ERGEBNISPROTOKOLL

der Bürgerversammlung am 27. Juni 2005, 20:00 bis 21:50 Uhr
im Meerbusch-Gymnasium

Rahmenplanung für den Ortskern Strümp

Vorstellung der Rahmenplanung einschließlich dreier Varianten zur Marktplatzgestaltung

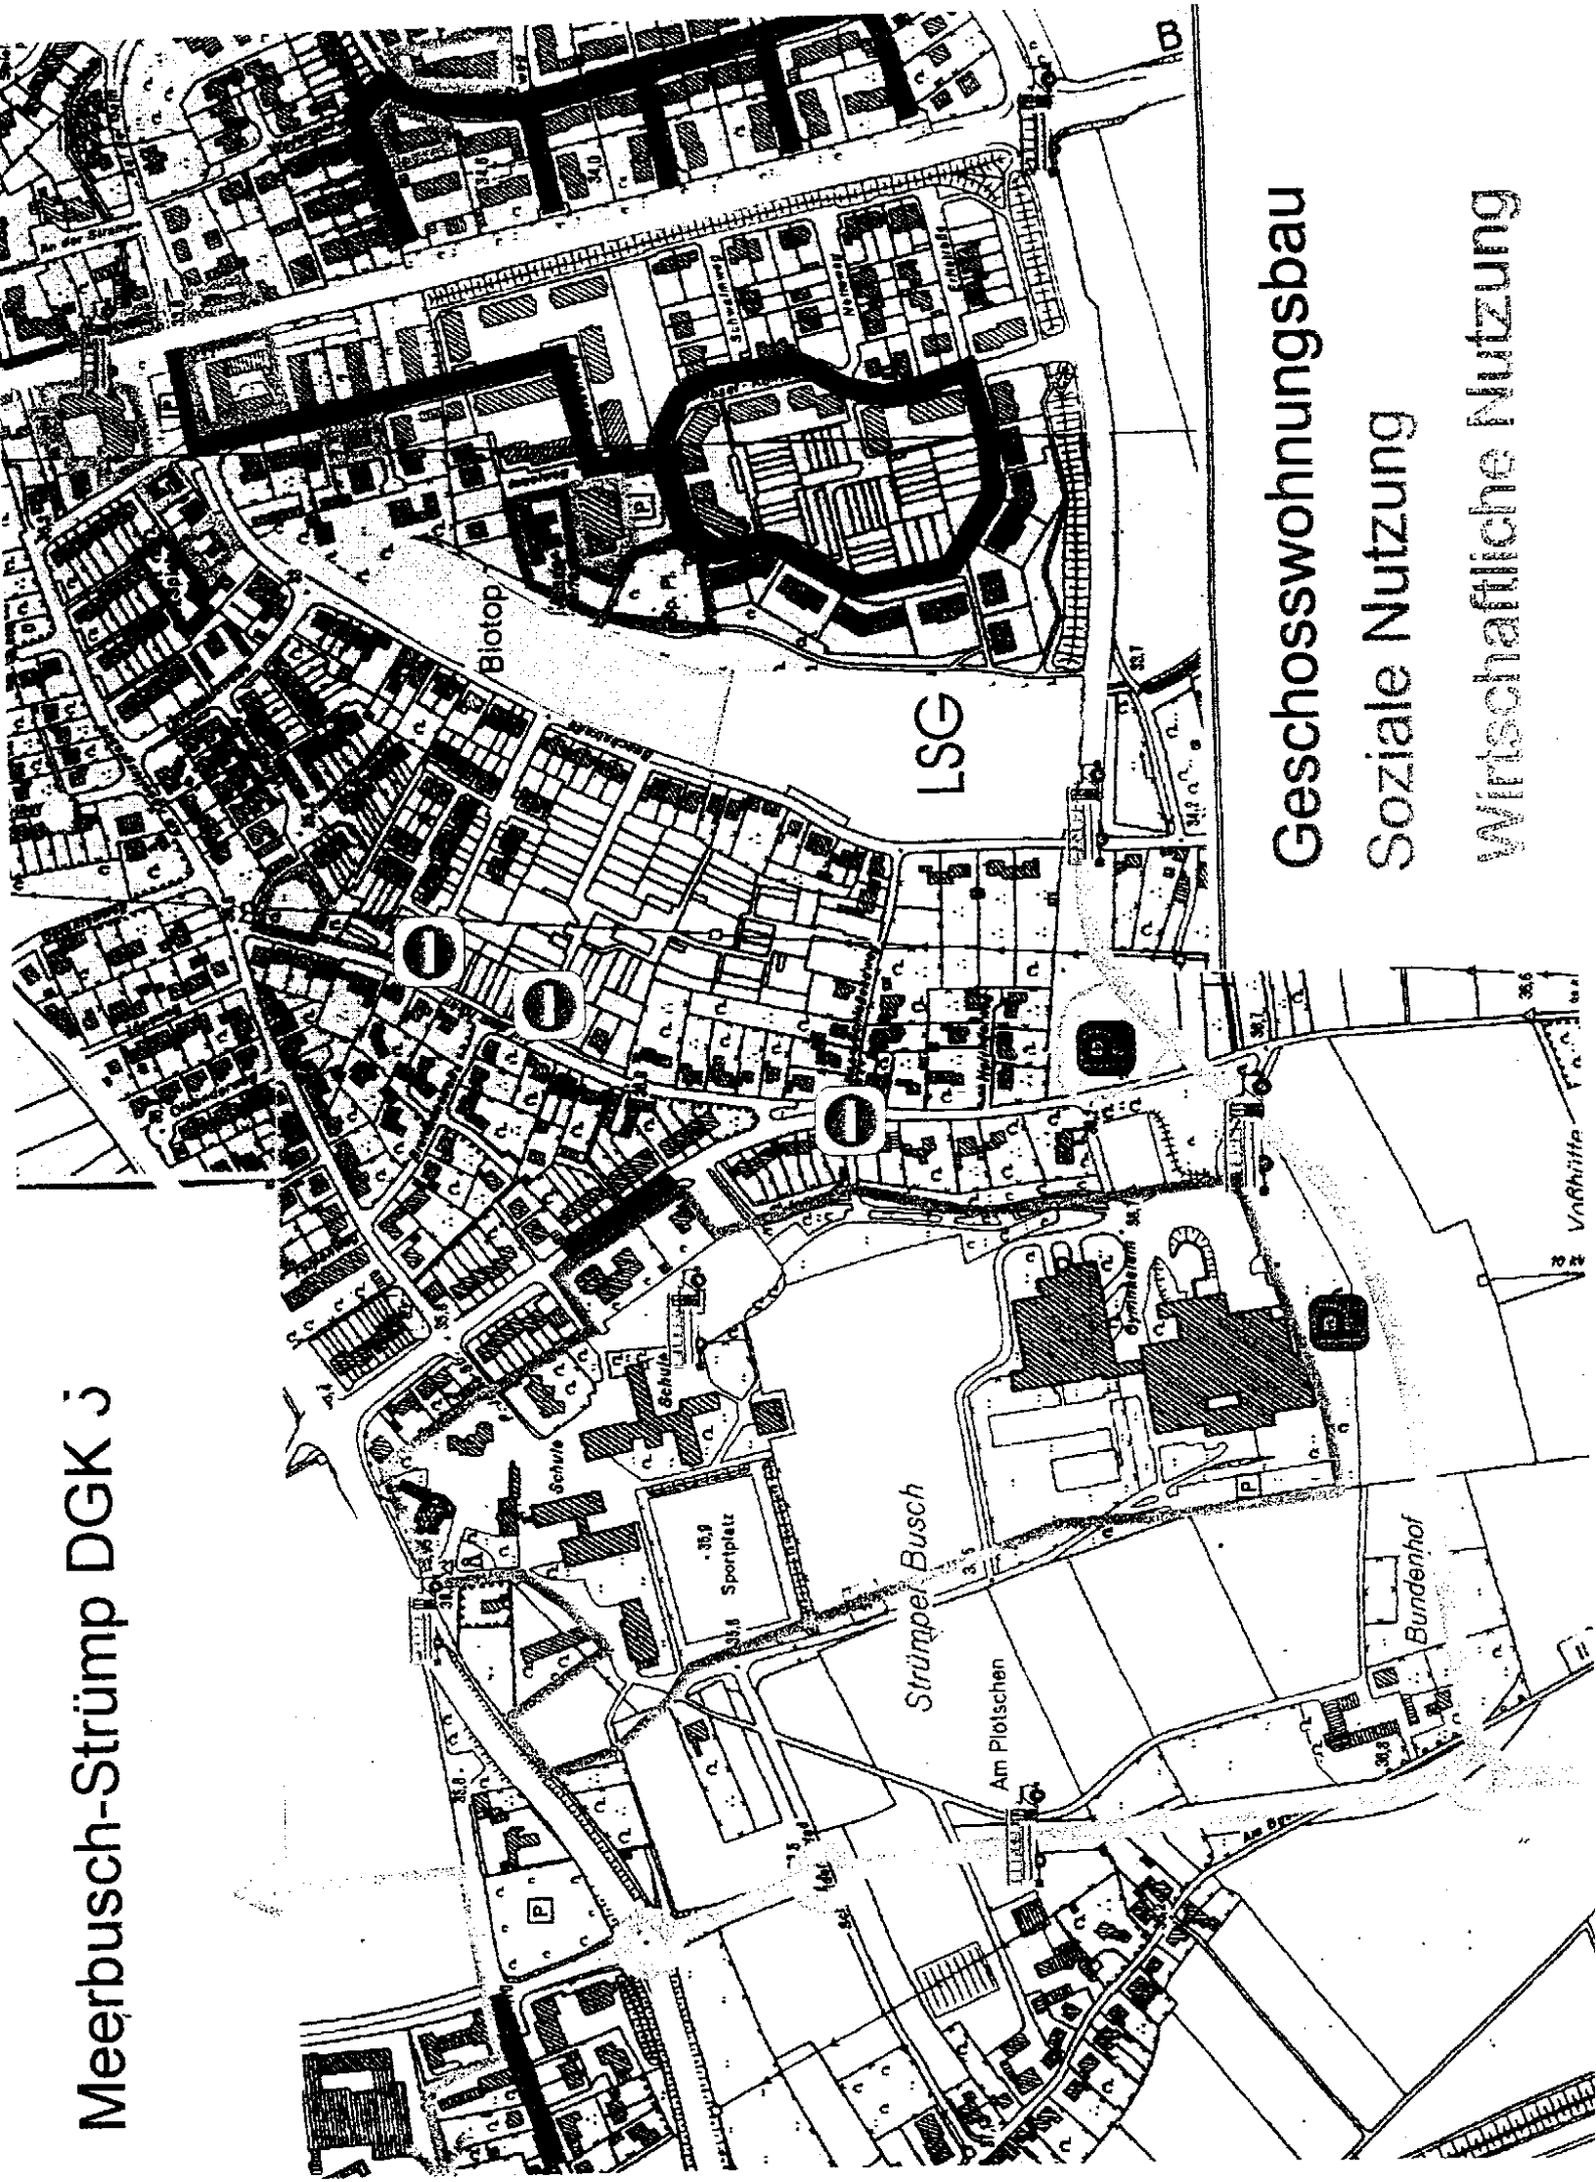
Mit Fertigstellung der K9N bis zur BAB-AS Boverit sollte die Linienführung der Buslinie 839 m.E. wie folgt geändert werden:

- Linienführung 839 ab Bösinghoven direkt zur B222 mit Haltestelle Auf der Gath (Umstieg Richtung Haus Meer), rechts in Forststr. mit Haltestellen Bergfeld, Forststr., Gymnasium Süd und Gewerbegebiet Strümper Busch bis zur BAB-AS Boverit, dort links mit Endstelle an der Stadtbahnstation Boverit (Wendemöglichkeit erforderlich, Fahrzeit ca. + 3 Min. bis Endstelle)
